ВНИМАНИЕ!

С 01.01.02г. в электрическую схему домофона введены цепи размагничивания электромагнитного замка и изменён алгоритм работы цепей управления электромеханическим замком, что отразилось на расположении контактных клемм.

Рис.1

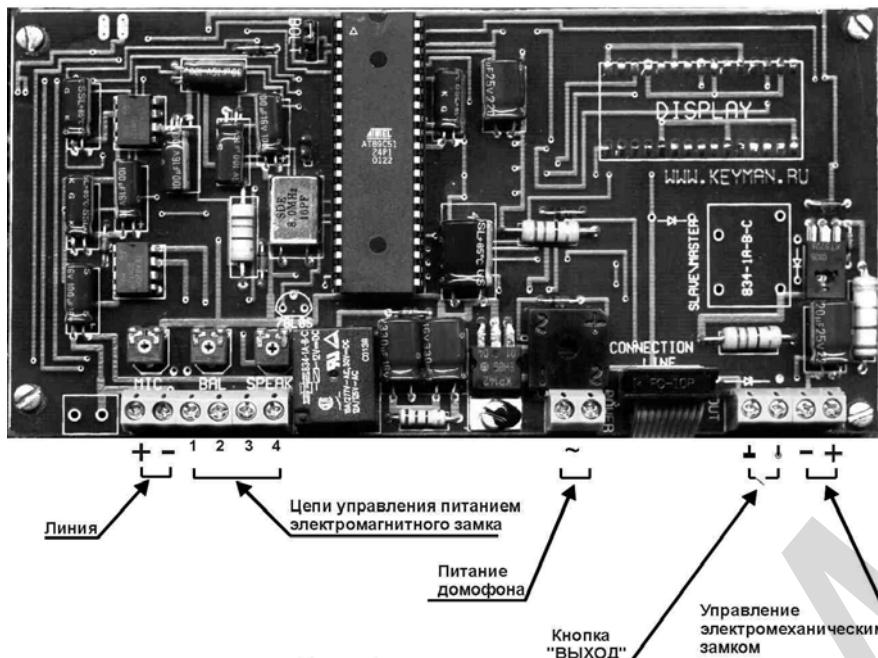
Изменения в расположении клемм представлены на рис.1. Схема цепей размагничивания - рис.2. Электромагнитный замок (болванку) следует подключать к его источнику питания в соответствии с рис.3.

Рис.2

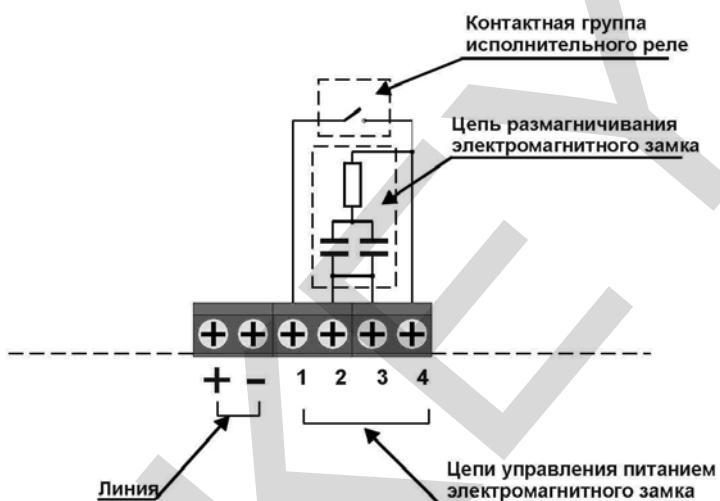
Схема внутренних цепей домофона

Рис.3

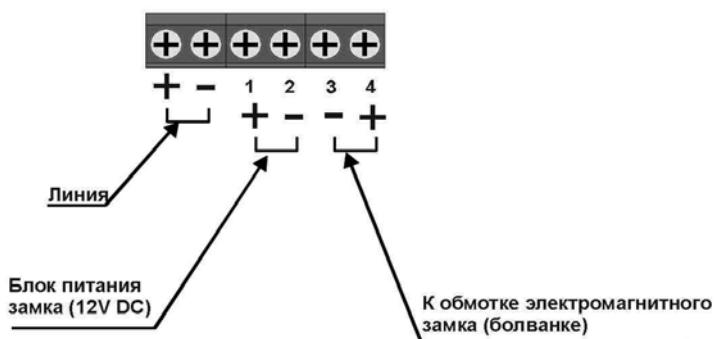
Схема подключения электромагнитного замка

! При подключении других типов нагрузок используйте контактную группу исполнительного реле (Клеммы №1 и №4)
